**Informe Consolidado de Solicitud de Aclaraciones, Rectificaciones y/o Ampliaciones
Complementario a la Declaración de Impacto Ambiental del Proyecto "Planta Solar Fotovoltaica
con Almacenamiento de Energía Pradera Larga"**

Nombre del Titular : Parque Solar Casablanca SPA.
Nombre del Representante Legal : Martin Libra
Dirección : Avenida Presidente Kennedy 5600 Of 1106.

El presente Informe Consolidado de Solicitud de Aclaraciones, Rectificaciones o Ampliaciones a la Declaración de Impacto Ambiental del proyecto "*Planta Solar Fotovoltaica con Almacenamiento de Energía Pradera Larga*", contiene las observaciones generadas en virtud de la revisión de la Adenda.

Figura 2: Sector de bosque nativo destacado en color verde, en el que se proyecta cerco y camino, y que no está incluido en las áreas del PAS 148, en azul.

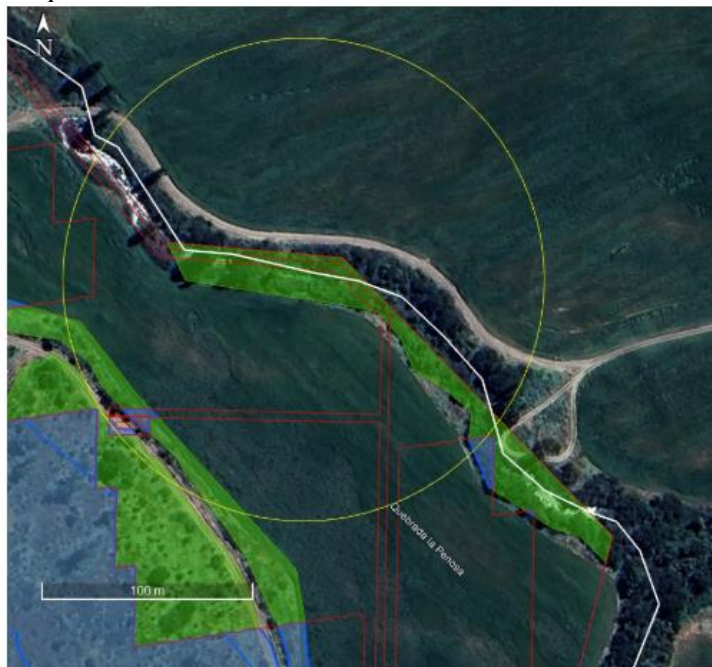
- a) En relación con el literal c) “Descripción del área y especies a intervenir”, se tienen las siguientes observaciones:
 - i. Se solicita aclarar y o rectificar la superficie efectiva afecta al PAS, ya que de la revisión de los antecedentes del trazado del Proyecto actualizado del Anexo AD-21 (Layout Actualizado), se observan áreas que requerirán intervención de bosque nativo que no están incluidas en el área del PAS, como superficies para construcción y/o mejoramiento de cerco perimetral, y construcción de caminos interiores,

Figura 5: Cauces no reconocidos, próximos a las áreas de intervención.

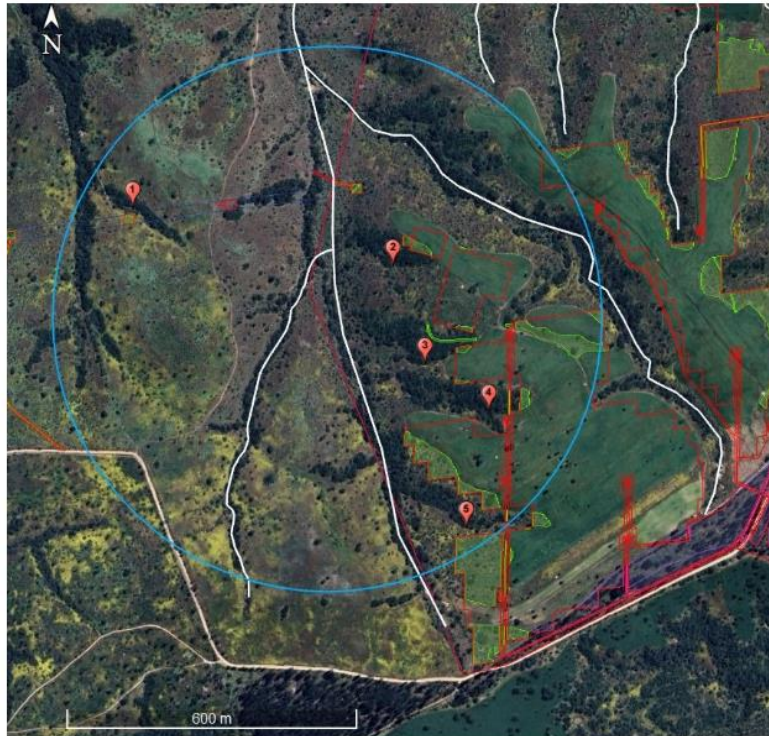
- b) Una vez aclaradas las superficies a intervenir, se solicita revisar las quebradas y cursos de agua, indicando su ubicación efectiva e incorporando quebradas y los cursos menores, de manera de corregir las distancias efectivas a los cursos de agua del numeral 5.2 “Recursos hídricos” del PAS 148, Anexo AD-08, ya que nuevamente se evidencia que no se consideró la hidrografía de detalle, y que, en la práctica, hay áreas de corta que intervienen en forma directa cauces naturales y quebradas, y sectores a intervenir a menos de 20 metros. Dicha situación se ilustra en la siguiente figura:

Figura 6: Sectores de plantación forestal, entre obras no incluidas en el PAS 149.

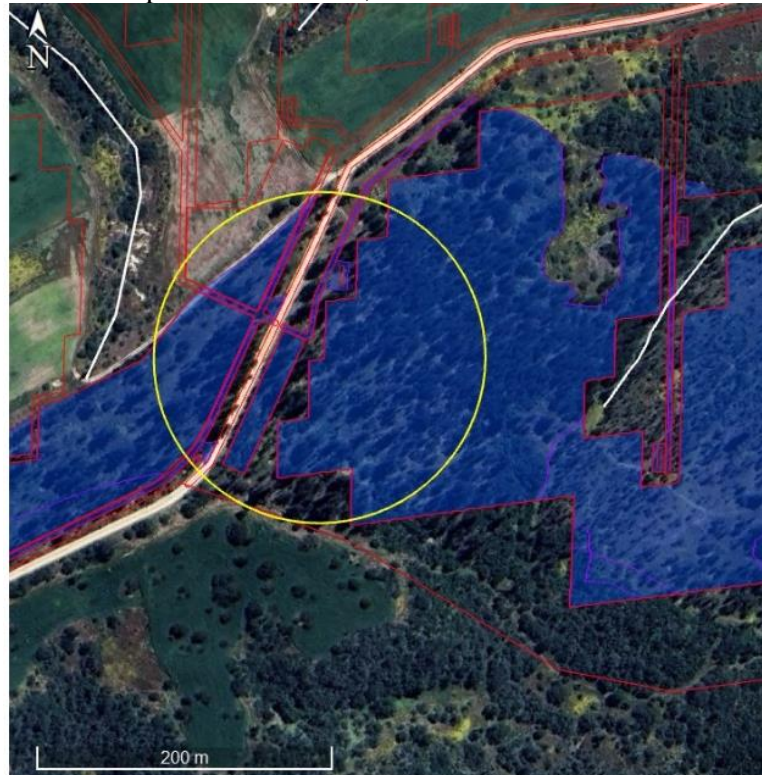
- i. Se solicita aclarar el total de la superficie de plantaciones a intervenir, e indicar si efectivamente se pretende excluir de la corta, los sectores entre caminos interiores y cercos de zonas de paneles; esto es lo que se entiende del análisis de las áreas de corta solicitadas en el PAS junto con el trazado del proyecto, toda vez que las plantaciones tienen el potencial de generar sombra sobre los paneles.

Para ilustrar lo descrito se visualiza la siguiente figura, que son sectores de plantación forestal, entre obras no incluidas en el PAS 149 (de color amarillo).

Figura 7: Área de ubicación de hincas del proyecto.

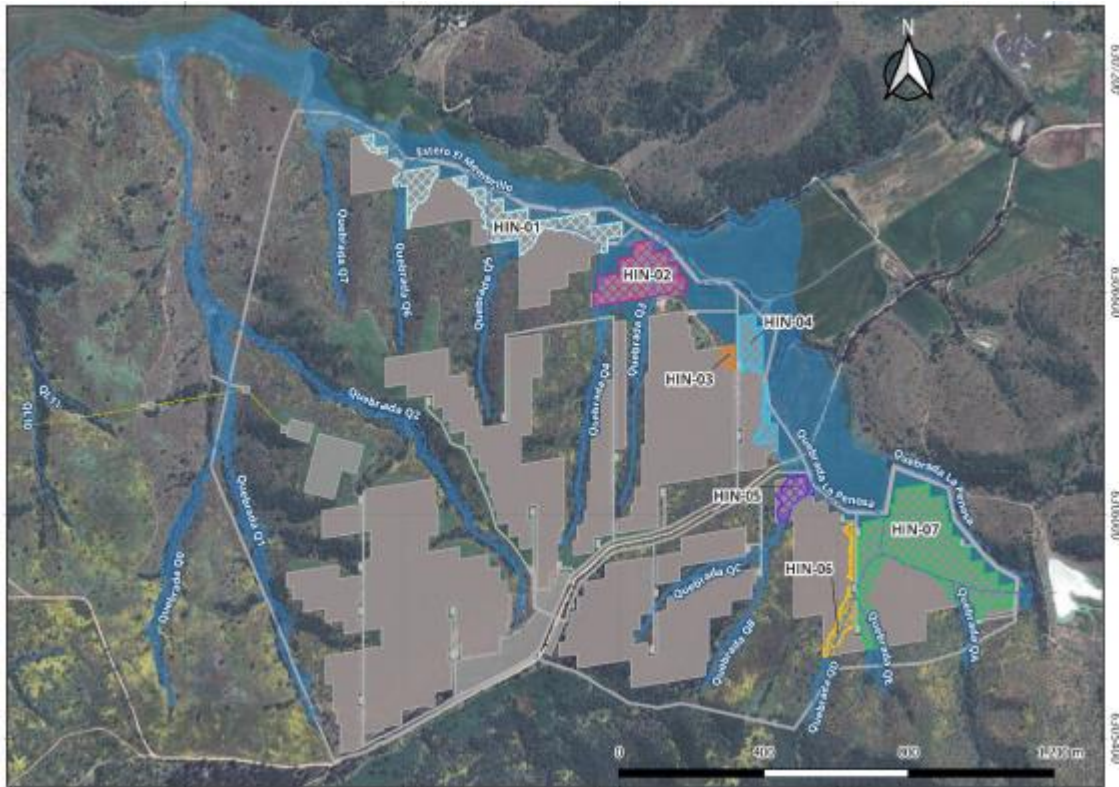
38. Respecto de la respuesta 65 de la Adenda, el Titular descarta la aplicabilidad del permiso para efectuar obras de regularización o defensa de cauces naturales, según se establece en el **artículo 157 del Reglamento del SEIA** (en adelante “PAS 157”), en donde señala que: “(...) *El análisis identificó que algunas hincas de los paneles solares se encuentran dentro de áreas de inundación modeladas (...) Son elementos puntuales que no generan obstrucción significativa ni direccionamiento del flujo*”. Al respecto, es importante señalar que lo anterior, es cierto en el caso de que sólo se proyecten hincas de forma puntual en la superficie de inundación, sin embargo, de acuerdo con lo presentado en la Tabla 97 de la Adenda, la intervención no puede ser considerada puntual, ya que sólo en el caso de la Quebrada La Penosa y la Quebrada QE, la superficie del cauce invadido por hincas asciende a 7 hectáreas. A continuación, una imagen con el área de hincas del proyecto:

Por otro lado, si se analiza la totalidad de los cauces adyacentes a la planta fotovoltaica, la intervención de hincas suma aproximadamente 16 hectáreas de cauce natural (Tabla 95 de la Adenda), por lo que, dada la cantidad de estructuras inmersas en el cauce, es posible asegurar que el conjunto reordenará el flujo y, por ende, configura una regularización de los cauces intervenidos. Además, dada la magnitud de la superficie intervenida no es posible acceder a la excepción debido a obras puntuales, en conformidad a lo dispuesto en la “Guía Trámite del PAS 157” disponible en:

Debido a lo anteriormente expuesto, se reitera lo solicitado en la observación 65 del ICSARA, en lo referido a retirar los paneles de la superficie de inundación de la crecida asociada a 100 años de periodo de retorno; caso contrario, el Titular deberá comprobar mediante un PAS 157 que las obras proyectadas no alteran significativamente el escurrimiento ni los procesos erosivos naturales de los cauces invadidos.
